建设项目环境影响报告表

项目名称：贵安华为云数据中心 贵安新区区域
一期项目 220kV 变电站工程
建设单位（盖章）：华为云计算技术有限公司
编制日期：2025 年 2 月

建设项目环评文件 日常考核表

建设项目环境影响报告表专家审查意见

图 5-1 黔西 220kV 变电站监测断面电磁辐射衰减趋势图

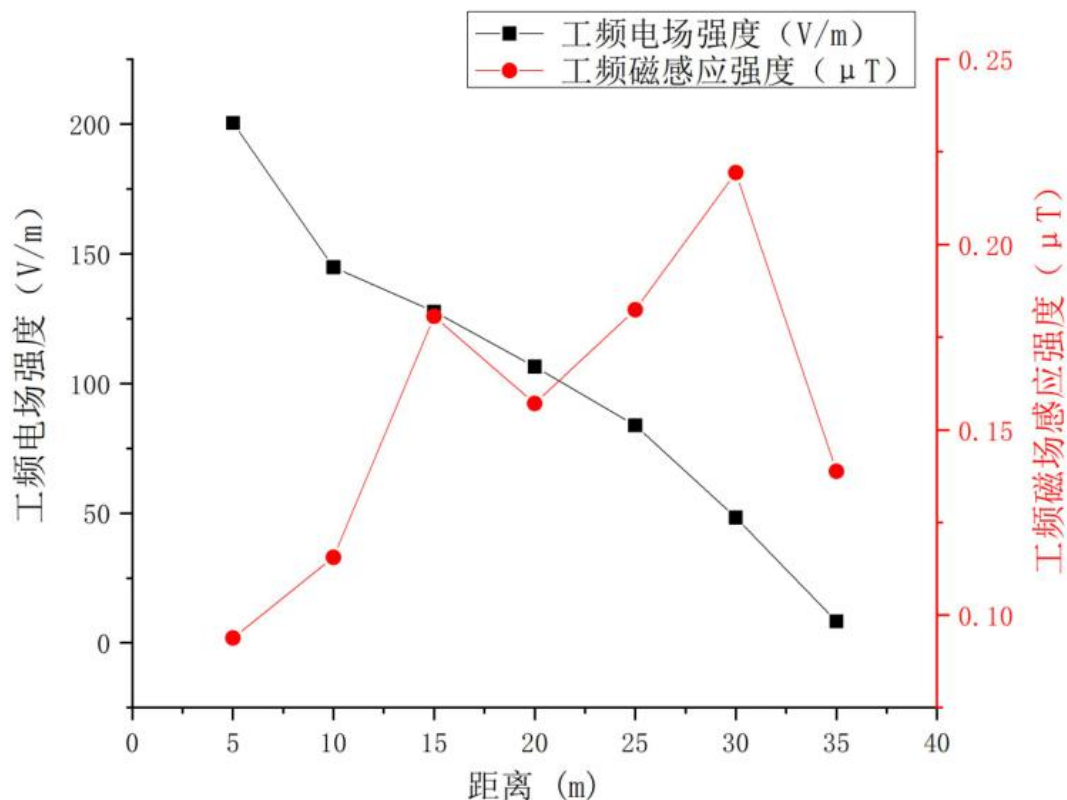
- 1、作为主体工程附属工程，说明主体工程相关手续办理情况，说明工程合法合规性
- 2、补充本期变电站工程依托的主体工程危险废物暂存间、化粪池、生活污水管网布设、污水排口等依托工程建设时序、与本项目位置、高程差等情况。
- 3、核实本期工程建设内容及本期评价对象，变电站近期拟建3台主变，终期拟建8台主变，本期环评针对近期工程内容还是终期工程内容一次评价，修改报告表中对应内容。如果不能一次建设完成，建议根据工程实际进行评价。
- 4、补充本期工程土石方平衡数据，依据主体工程水保方案报告书主要内容，明确工程不弃方。
- 5、核实变电站工作人员数量是否为9人，说明是否为主体工程工作人员中调配，明确该部分工作人员污水是否包含在整体工程内评价。
- 6、核实变电站设置事故油池容积，55m³的容积与附图中设计图中数据不一致。
- 7、核实升压站主变源强数据，声源与各方向厂界数据应为与变电站各方位站界距离，核实升压站噪声影响预测结果。
- 8、电磁环境影响专项评价中根据确定后的变电站主变规模选择类比站进行评价，目前近期工程选择的黔西变以及远期工程选择的烟台万华变主变容量、占地面积与本项目差距较大，另外该变电站衰减断面监测数据存在异常，应替换类比变电站进行类比。
- 9、修改本期工程附图，附图中相关图件均应以变电站为边界汇制，不应直接运用主体工程附图。

1. 变电站类比分析中，表 5-1 本工程与类比工程相关参数对照表中，类比站变压器容量、主变布置方式、变电站的面积等不符合相似的原则，说明补充可比性分析；表 5-3 毕节黔西 220kV 变电站工频电场强度、工频磁感应类比监测结果中，衰减断面的工频磁感应强度分布不合理，补充分析数据的合理性；补充说明类比检测数据要符合相关质量保证要求情况；完善变电站的类比分析。

与附图中设计图中数据不一致。	为 55m³，与附图 13 保持一致。	附图 13
7	核实升压站主变源强数据，声源与各方向厂界数据应为与变电站各方位界距离，核实升压站噪声影响预测结果。	已核实报告中噪声影响预测部分。	P42-P47
8	电磁环境影响专项评价中根据确定后的变电站主规模选择类比进行评价，目前近期工程选择的黔西变以及远期工程选择的烟台万华变主变容量、占地面积与本项目差距较大，另外该变电站衰减断面监测数据存在异常，应替换类比变电站进行。	由于本项目近期规模为 3 台主变，预留 5 台主变安装条件。后期安装主变时间需根据实际需求进行，因此采取了近期与终期主变规模分别类比的方式。 由于本项目终期主变台数和总容量较大，贵州省内没有合适的类比对象，因此近期选择黔西变进行类比，终期替换为中电投分宜电厂 220kV 升压站作类比变电站。	电 磁 专 项 P12-15
9	修改本期工程附图，附图中相关图件均应以变电站为边界汇制，不直接运用主修改本期工程附图。	本报告除附图 9、附图 11 外的附图均以变电站为边界制作，附图 9 及附图 11 绘制的目的是体现本变电站与项目所在地块的位置及管网关系。	
郝天明专家意见			
1	项目由来，补充说明已批复的《贵安华为云数据中心 AZ3 马场区域一期项目环境影响环评报告表》评价内容，涉及变电站的已批复内容可以直接引用，不需要重复评价。	已批复的《贵安华为云数据中心 AZ3 马场区域一期项目环境影响环评报告表》中评价内容为本次评价范围为贵安华为云数据中心 AZ3 马场区域一期项目，评价内容包含 D1 机房楼、D2 机房楼、D3 机房楼、D4 机房楼、1 号油机平台、2 号油机平台、3 号油机平台、4 号油机平台、运营商机房楼、配套用房、废旧品仓库、开闭所、220kV 变电站的基础设施建设过程及运营期间的环境影响，不包含 220kV 变电站电磁辐射环评。	
2	项目组成及规模，根据补充的初步设计审批意见，校核本工程的建设内容；表 2-1 本工程基本情况中，补充说明变电站布置型式（户内布置？户外布置？）。环保工程中，补充事故油坑、事故油池的容积，变压器室的隔声、降噪措施。	1.已校核本项目的建设内容。 2.已在表 2-1 中补充变电站的布置型式为户内布置。 3.已在环保工程中补充相应的措施。	2.P21 3.P22

查清单。	保护措施监督检查清单进行校核。	
13	变电站类比分析中，表 5-1 本工程与类比工程相关参数对照表中，类比站变压器容量、主变布置方式、变电站的面积等不符合相似的原则，说明补充可比性分析；表 5-3 毕节黔西 220kV 变电站工频电场强度、工频磁感应类比监测结果中，衰减断面的工频磁感应强度分布不合理，补充分析数据的合理性；补充说明类比检测数据要符合相关质量保证要求情况；完善变电站的类比分析。	由于本项目终期主变台数和总容量较大，贵州省内没有合适的类比对象，因此近期选择黔西变进行类比，终期替换为中电投分宜电厂 220kV 升压站作类比变电站。已在报告中完善变电站类比分析部分内容。	电 磁 专 项 P12-P15、电 磁专项 P10
14	终期建设规模类比对象，不需要。	由于本项目近期规模为 3 台主变，预留 5 台主变安装条件。后期安装主变时间需根据实际需求进行，因此采取了近期与终期主变规模分别类比的方式。	
15	根据以上修改和补充，校核总结论。	已根据上述修改和补充对报告总结论进行校核。	
16	补充贵安华为云数据中心 AZ3 马场区域一期项目 220kV 变电站工程初步设计报告评审意见做附件。	本项目于年前已出具初步设计（代可研）方案和报告，并已报送贵州电网有限责任公司评审。 但由于贵州电网有限责任公司初代可审核制度改革，后续将由贵州电网网研所作为主体进行审核。由于审核流程的改革，从 2 月开始到目前为止未进行任何项目的初代可方案评审。 本项目由华为公司出资建设，仅供华为项目使用。目前本变电站已取得工规证，并且接入系统方案已获得省电网批准，后续方案不会发生颠覆性调整。
